改善箇所説明図

農耕用トラクタのフートアクセルにおいて、戻しバネの組付け向きが不適切なため、フートアクセルアームが傾く場合がある。そのためフートアクセルアームの摩擦力が増加しフートアクセルの戻りが悪くなり、最悪の場合、フートアクセルを踏み込んだ状態から足を放しても、エンジン回転がアイドリング回転まで下がらないため、ブレーキ操作が必要となるおそれがある。

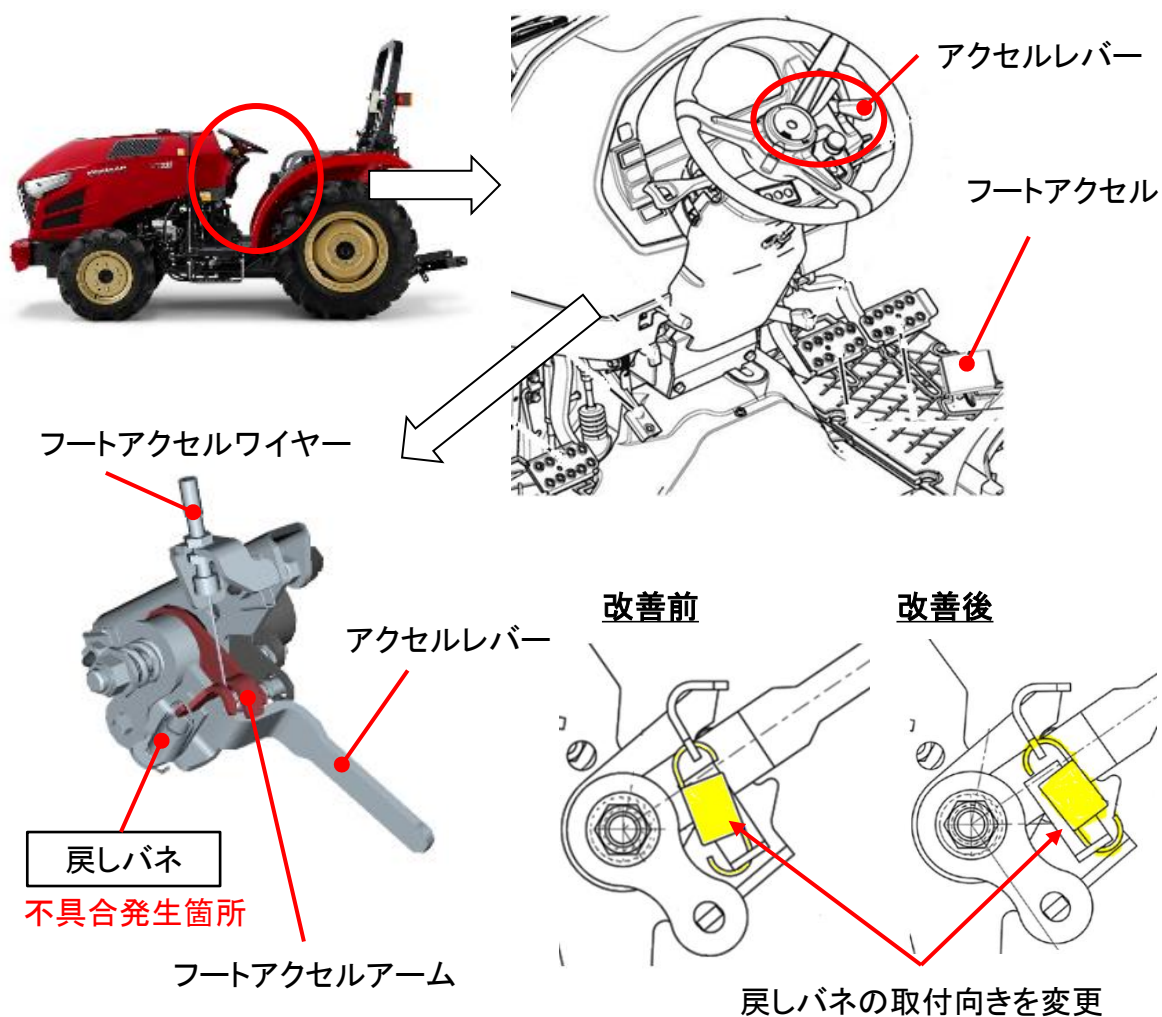
不具合発生箇所

改善内容

全車両、戻しバネの組付け向きを変更する。

は組替え部品を示す。
